<b>CORNARE</b>	
NÚMERO RADICADO:	<b>112-2456-2017</b>
Sede o Regional:	Sede Principal
Tipo de documento:	ACTOS ADMINISTRATIVOS-RESOLUCIONES AM...
Fecha:	<b>25/05/2017</b> Hora: 11:06:17.9... Folios: 6

**POR MEDIO DEL CUAL SE APRUEBA OBRAS HIDRÁULICAS Y SE ADOPTAN OTRAS DETERMINACIONES**

Que la Corporación a través de su grupo técnico evaluó la información presentada y practicó la visita técnica el día 6 de abril del 2017, con el fin de conceptuar sobre la aprobación de la obra hidráulica, generado el Informe Técnico N° 112-0563 del 18 de mayo del 2017, dentro del cual se formularon unas observaciones que hacen parte del presente acto administrativo y se concluyó lo siguiente:

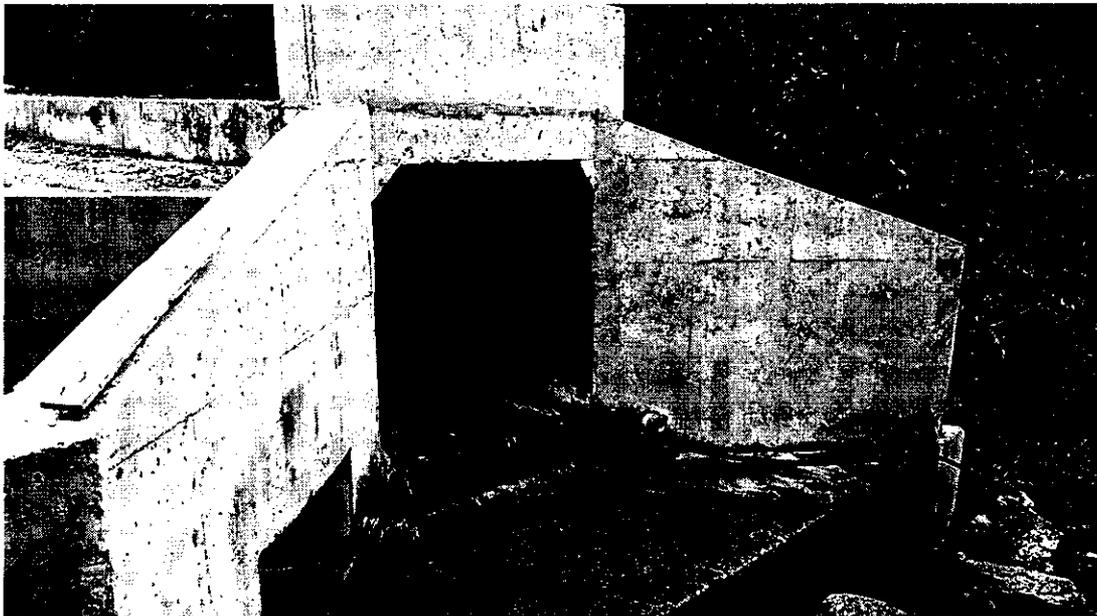
En el Box Couvert del Km 28+670, el cabezote de ingreso (ancho 1.4 m x alto 1.3 m) no cumple con la dimensiones autorizadas (3.0 m x 3.0 m), por lo que se hace necesario verificar hidráulicamente si las dimensiones actuales cumplen para el caudal del período de retomo de los 100 años. Este ya se encuentra construido en su totalidad.

- 1. En un término de treinta (30) días calendario: Verificar hidráulicamente si las dimensiones de los Box Culvert de las abscisas Km 28+670 y Km 30+525, garantizan el transporte del caudal del periodo de retorno de los 100 años, puesto que están no cumplen con las dimensiones autorizadas y remitir el Informe correspondiente a la Corporación.*
- 2. Cuando se implemente a cabalidad la obra autorizada en la abscisa, Km 24+520, dar aviso con el fin de verificar las características, dado que en lo observado en campo no da cuenta de lo comunicado en el Oficio Radicado N° 112-0338 del 31 de enero de 2017.*

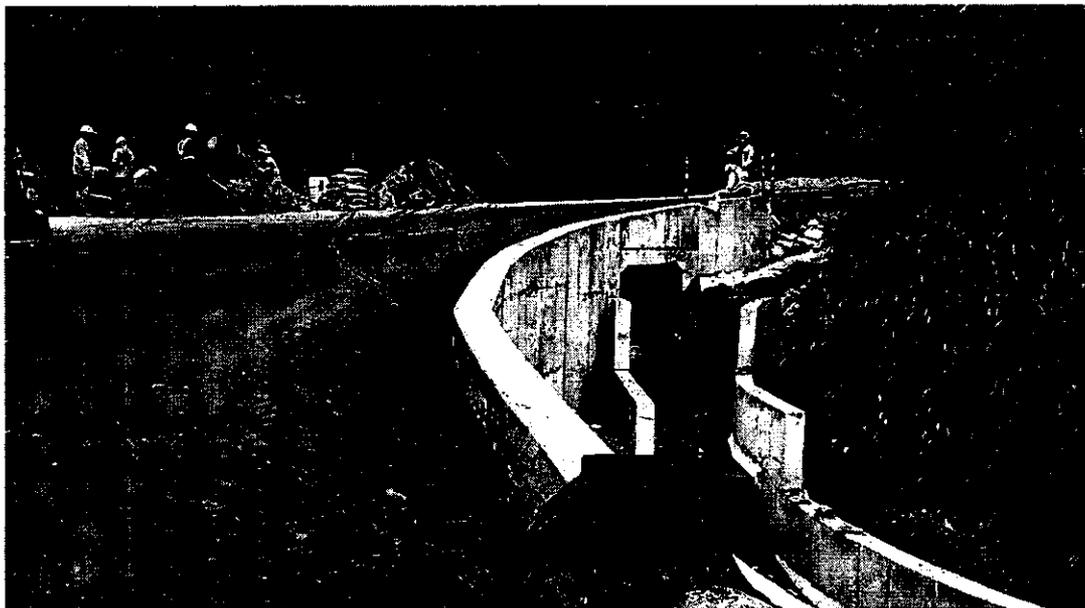
*El box Couvert del Km 30+035, se encuentra construido en su totalidad y cumple con las dimensiones autorizadas por Comare (1.5 m x 1.5 m).*

*El box Couvert del Km 30+525, se encuentra construido en su totalidad con una altura de 2.0 m por un ancho de 2.0 m, dimensiones que no cumplen con lo autorizado por Comare (2.5 m x 2.5 m).*
